**高浜発電所3, 4号機 設計及び工事計画認可申請
に係る審査会合における指摘事項への回答について
【大山生竹テフラの噴出規模見直しに係る対応】**

2021年11月25日

審査会合における指摘事項（目次）

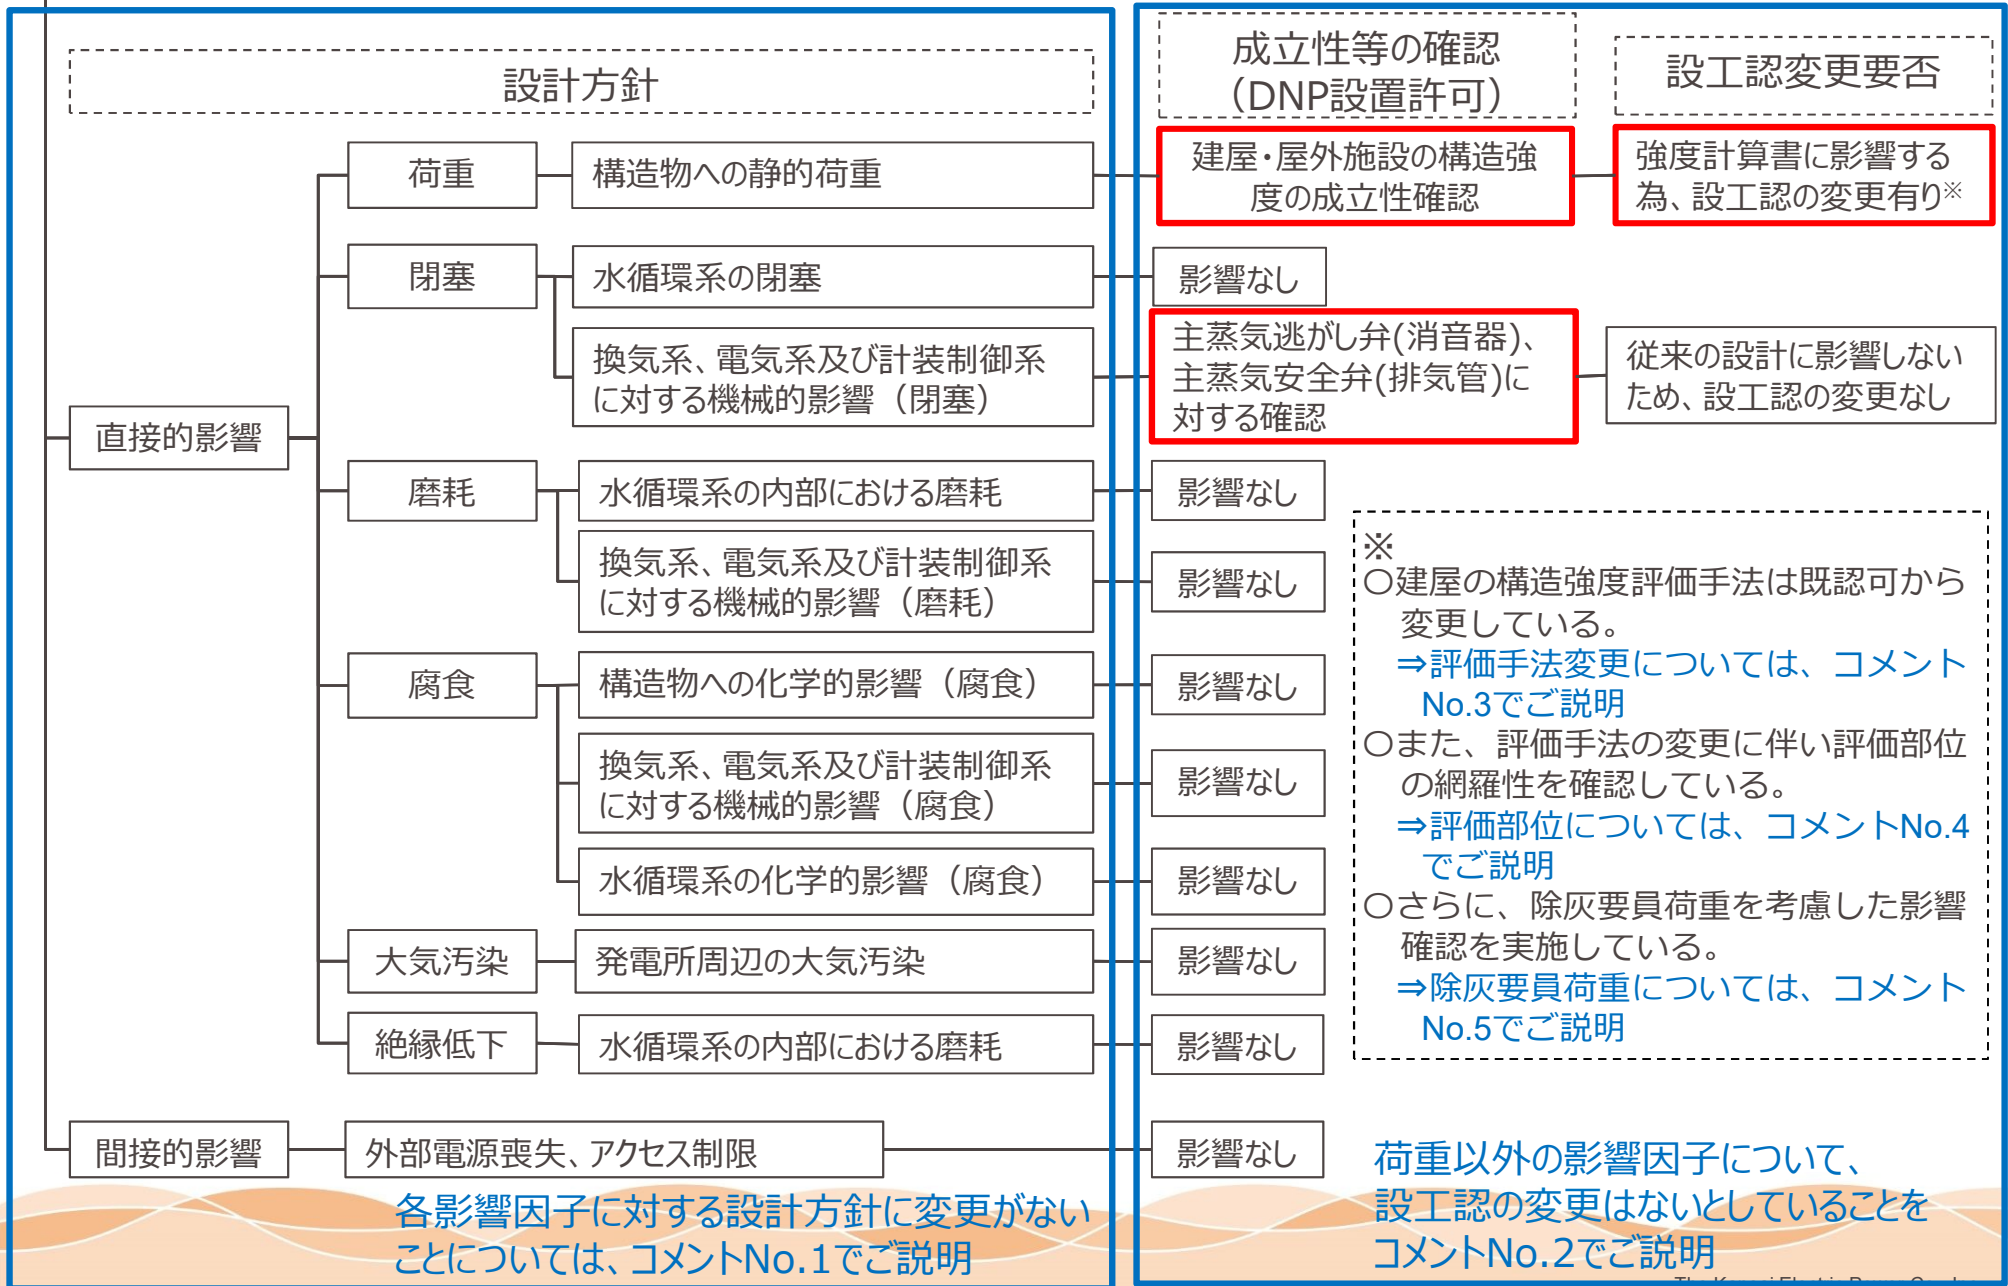
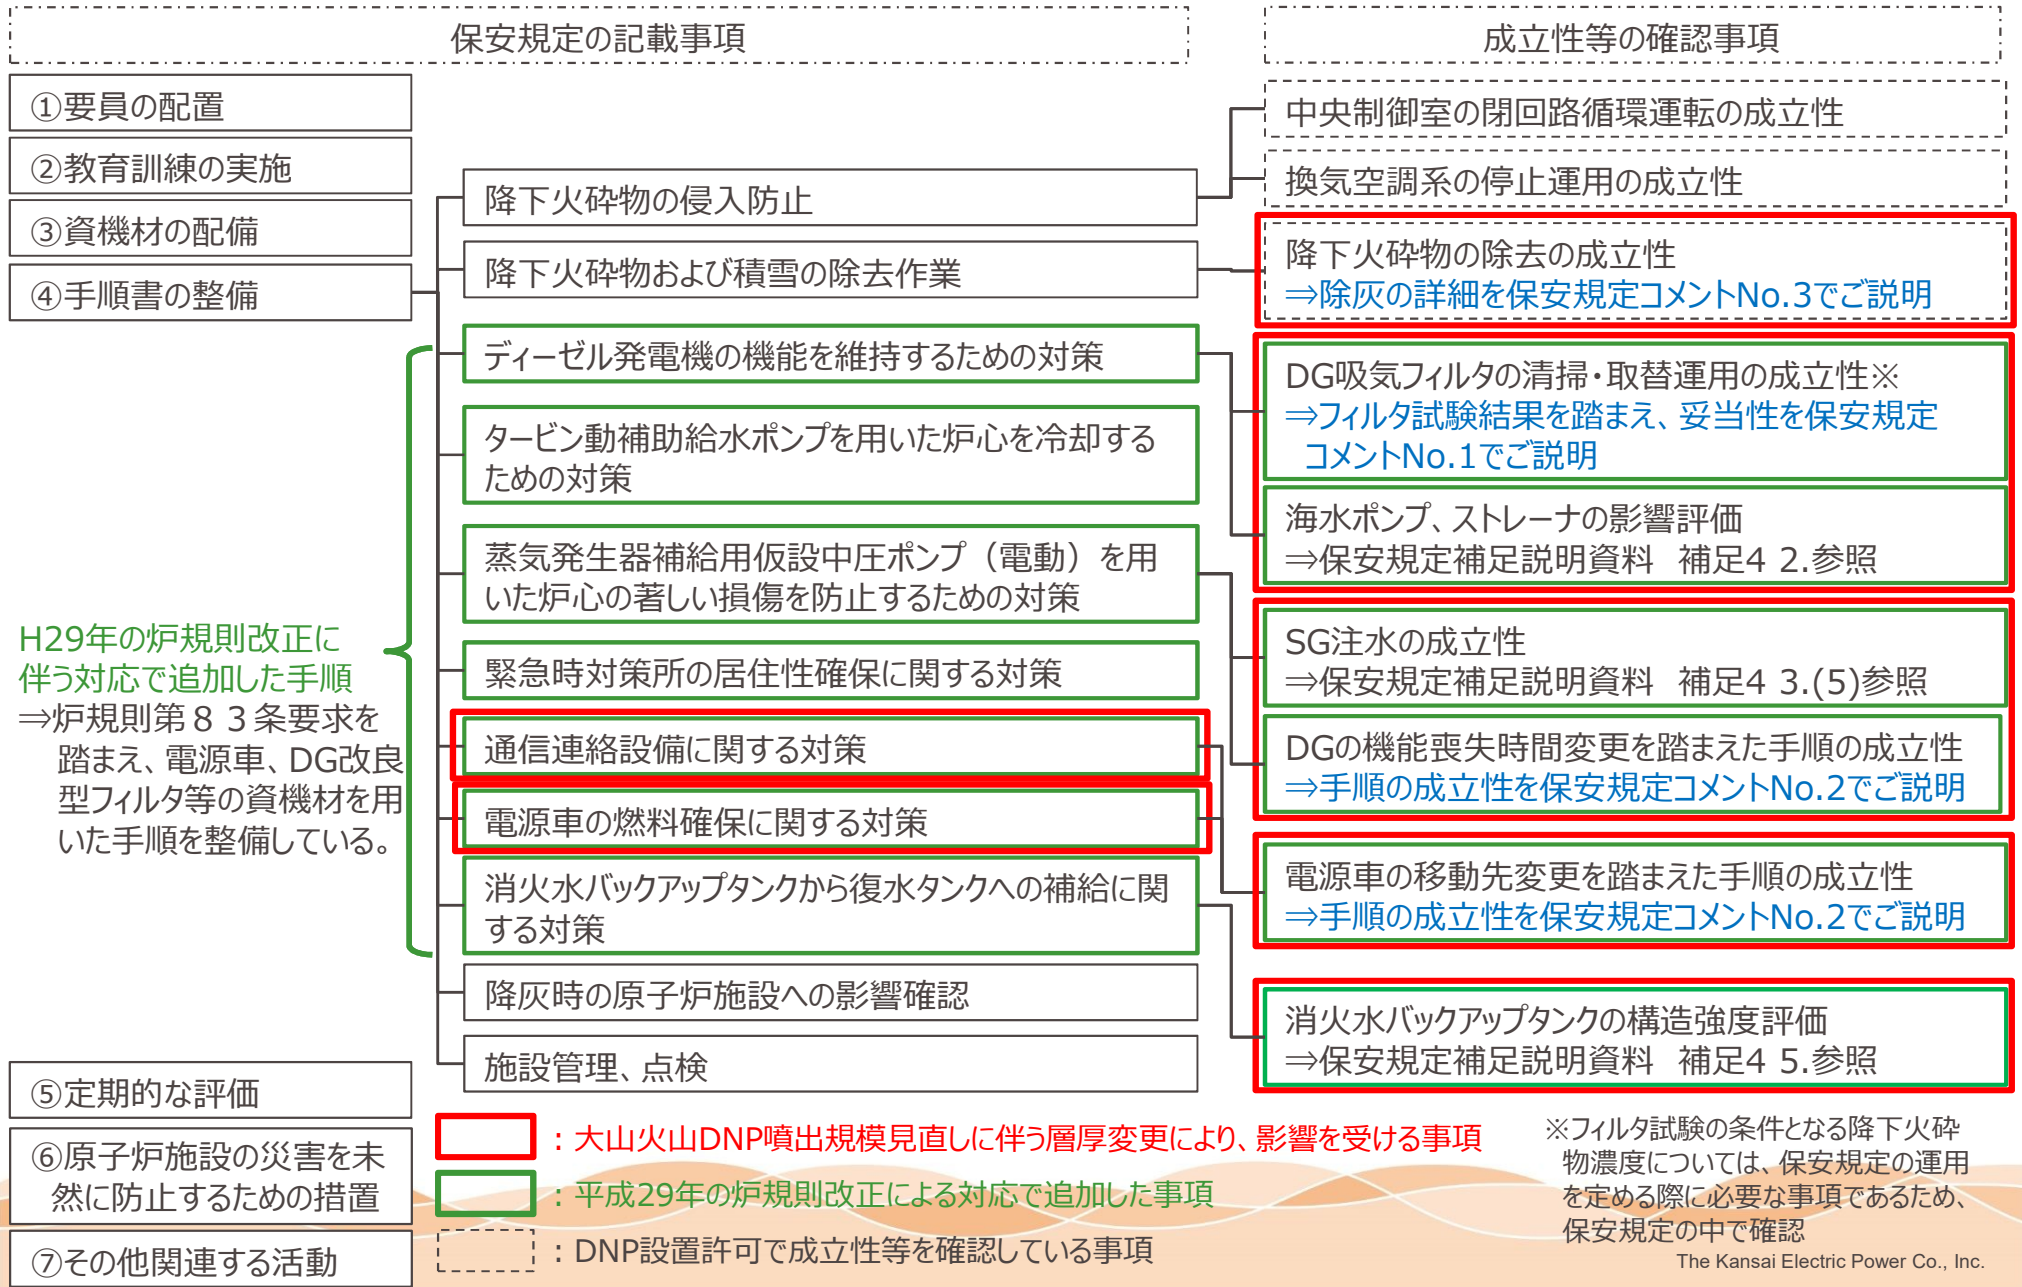
[ご指摘事項]

設置許可での火山防護の設計が設工認の基本設計方針にどのように落とし込まれているのか確認するため許可との整合性を踏まえて説明すること。

- DNP設置許可では、層厚変更に伴い設置許可の影響箇所を網羅的に確認した結果、層厚以外の記載は変更不要と整理している。
- 設工認の基本設計方針は設置許可の記載事項と整合する必要があるため、設工認の基本設計方針を確認した結果、層厚変更に伴い変更が必要となる箇所は層厚のみであり、また、その他の基本設計方針については、既設工認から変更はなく、設置許可と整合していることを確認している。
(詳細は補足説明資料 補足5参照)

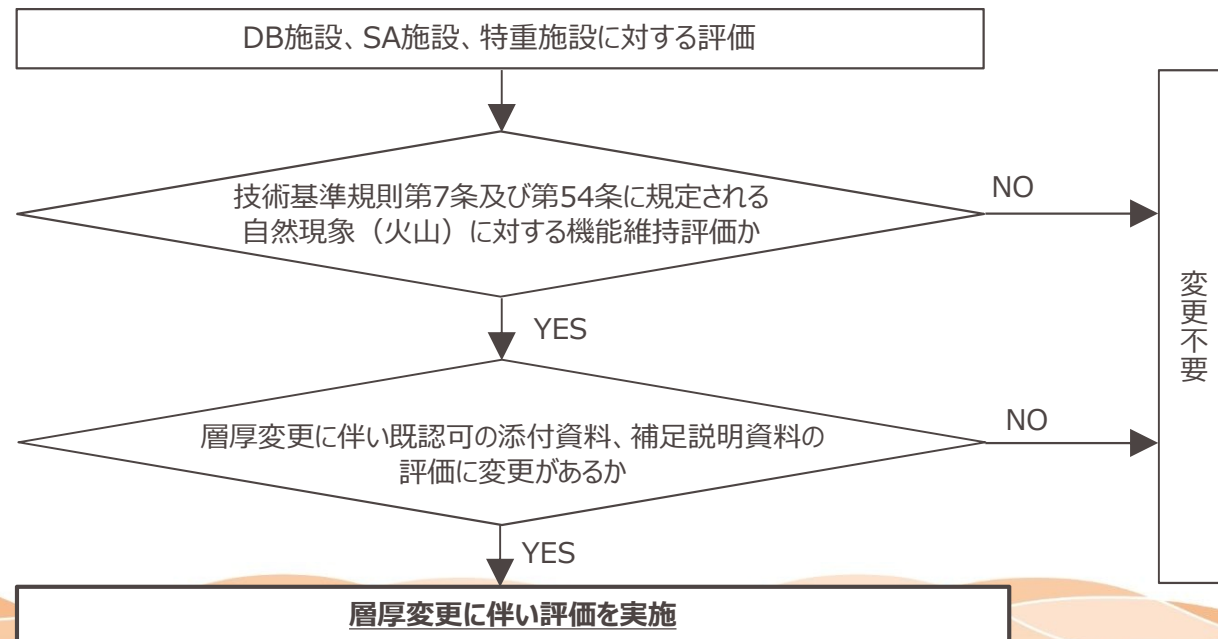
[ご指摘事項]

設工認では層厚変更に伴い荷重の影響因子を含む設備を評価対象としているが、その他の影響因子を対象外としている理由を説明すること。

- 新規制基準対応の設置許可では、火山灰の影響因子の選定を行った上で、影響因子毎に個別評価を行っている。
- DNP設置許可では全ての防護対象施設に対して、新規制基準対応の設置許可で選定した火山灰の影響因子毎に個別評価を行った。（詳細はスライド7～8）
- 個別評価を行った結果、層厚変更により評価結果が変わる影響因子は荷重と閉塞※であった。
- 荷重については、新規制基準工認では添付資料に構造強度評価の結果を示しており、今回の設工認においても同様に、構造強度評価を設工認の添付資料に示している。
- 閉塞については、今回設工認では、設計方針に変更がないことから、申請書の変更は行っていない。主蒸気逃がし弁（消音器）及び主蒸気安全弁（排気管）の閉塞評価は、DNPの層厚に対して消音器及び排気管への火山灰の侵入により機器の機能に影響がないこと、及び設計方針に変更がないことをDNP設置許可段階で確認しており、設工認における閉塞に関する設計方針は、新規制基準適合時の工認から変更がないため、申請書の変更はない。

建屋の構造強度評価の検討フロー

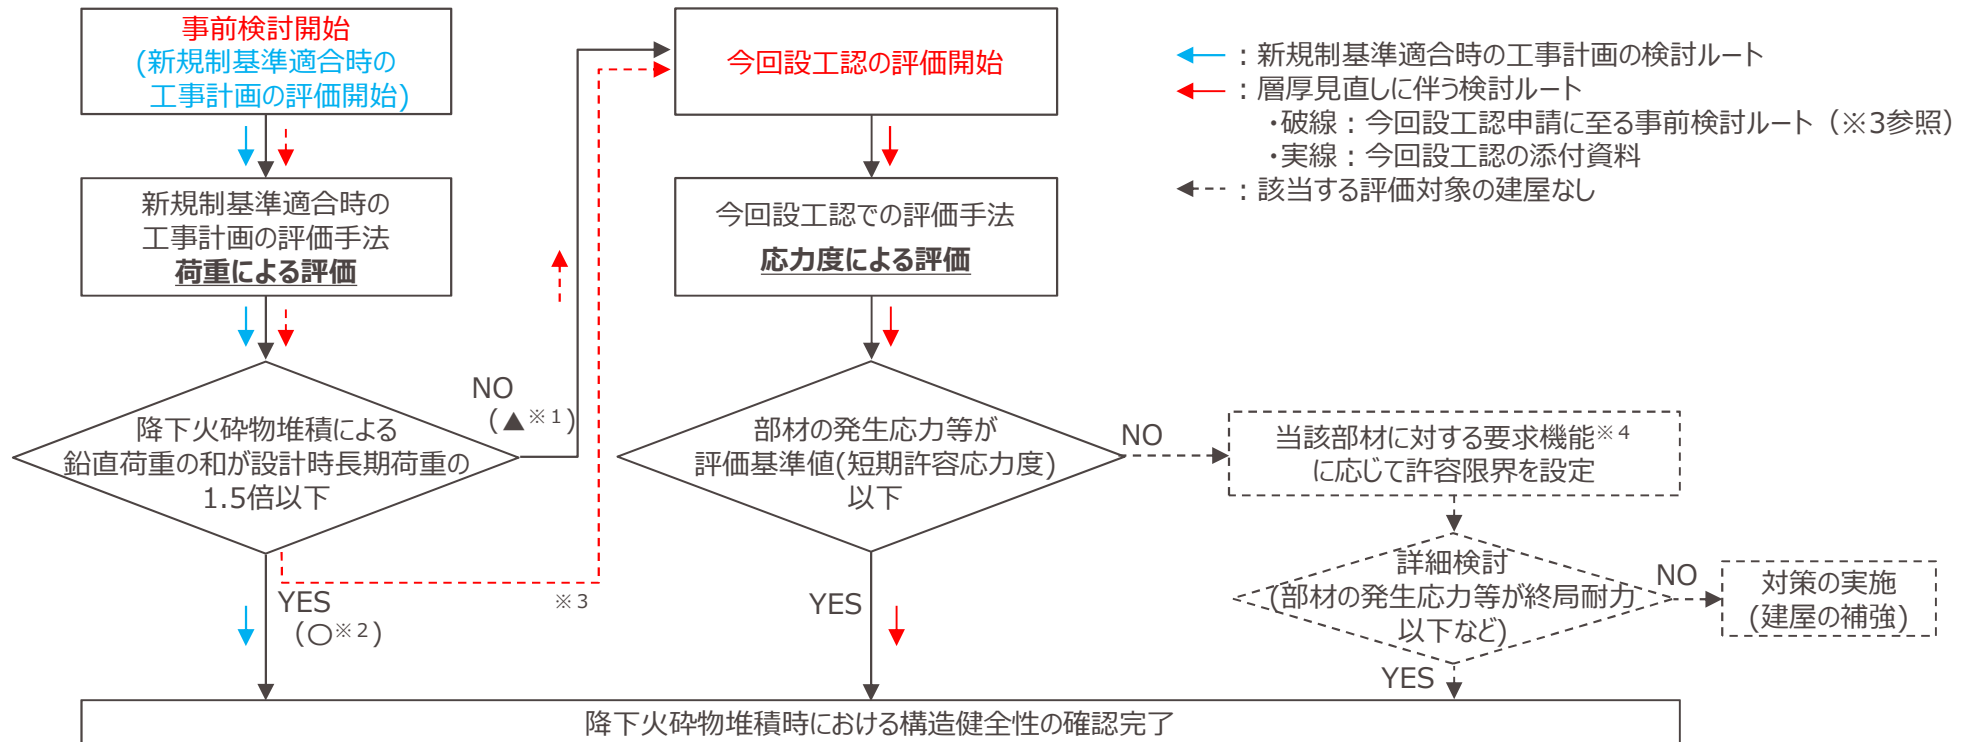
[ご指摘事項]

既認可から評価方法や評価条件を変更しているが、変更した理由と変更に対しての保守性の担保の考え方を示すこと。

○建屋については、層厚変更による荷重の増加に伴い、**新規制基準適合時の工事計画の簡易な評価手法では保守的に設定される基準値を超える場合があることから**、今回設工認では評価対象となる全ての建屋について、至近の審査実績を踏まえ**評価手法を変更することとした**。建屋の構造強度評価の検討フローを下図に示す。

- 今回設工認での建屋の構造強度評価手法は、部材に発生する応力等と許容値を比較する標準的な手法である。また、新規制基準適合時の工事計画の耐震評価や降下火砕物堆積に対する強度評価においても使用されている手法であることから、今回設工認での構造強度評価に適用することは妥当である。
- 建屋の構造強度評価における許容値は、新規制基準適合時の工事計画の評価手法と同様に、降下火砕物堆積時における建屋の許容限界である終局耐力ではなく、**評価基準値として保守的に建築基準法等の安全上適切と認められる規格及び基準による短期許容応力度としている**ことから、今回設工認での評価手法は保守性を有している。

建屋の評価対象部位の選定フロー

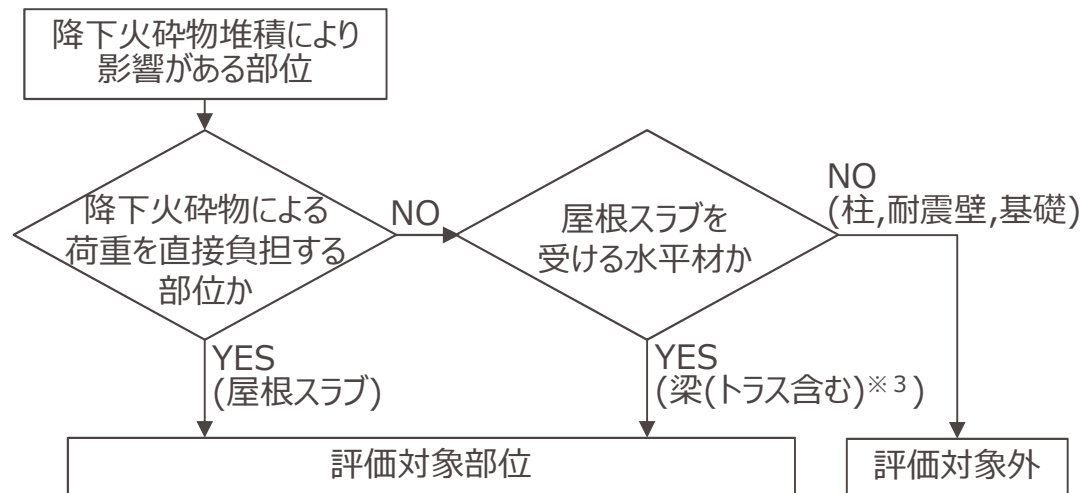
[ご指摘事項]

降下火砕物に対する構造強度評価について、評価対象部位の網羅性・代表性を説明すること。

- 屋外タンク及び海水ポンプについては、新規規制基準適合時の工事計画において、網羅性・代表性を踏まえて評価部位を選定しており、今回評価部位の変更はない。
- 建屋は部材の種類や諸元によらず荷重のみで評価できる新規規制基準適合時の工事計画の評価手法から、部材に発生する応力等と許容値を直接比較する評価手法に変更しており、**評価対象部位を選定する必要があることから、下図の選定フローに基づき評価対象部位を選定する。**評価対象部位の選定の考え方の詳細は次ページで示す。

- 現状申請内容において、トラス・一次部材の梁は主架構^{※1}を構成する部位であるため評価対象部位としていなかったが、水平材として屋根を構成する部位でもあることから、説明性をより向上させるため評価対象部位に含めることとした^{※2}。具体的には、屋根を構成する部位を「屋根スラブ及び梁(トラス含む)」とし、二次部材の梁に加えてトラス及び一次部材の梁を新たに含める。
- 本内容については、今後の設工認の補正時に反映予定である。(具体的な補正内容は参考3参照)

No.6 今後のスケジュール (想定)

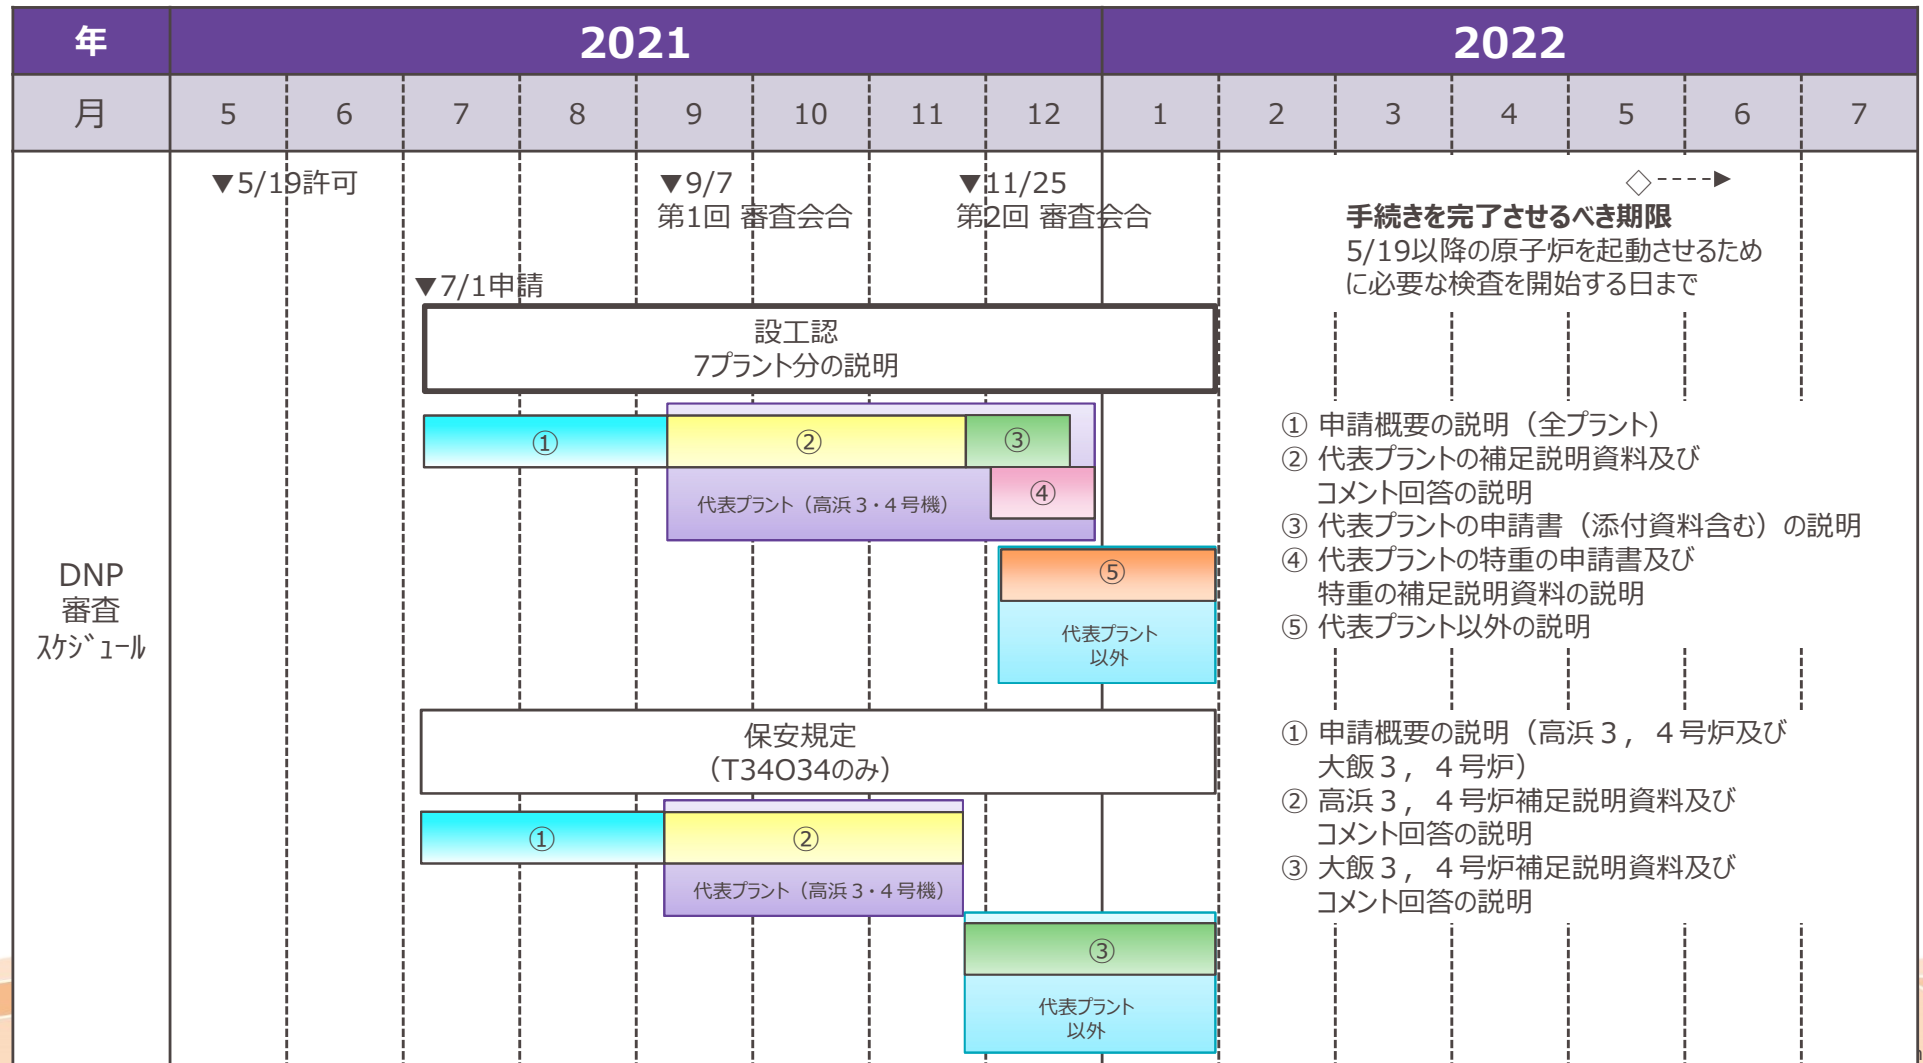
[ご指摘事項]

説明する項目をスケジュールに示すこと。

- これまでは申請書の概要及び共通事項である補足説明資料及びコメント回答の説明を実施した。
- 今後は代表プラントである高浜 3, 4 号機の申請書及び添付資料の説明、代表プラントの特重の申請書及び特重の補足説明資料の説明並びに代表プラント以外の説明を実施する予定である。
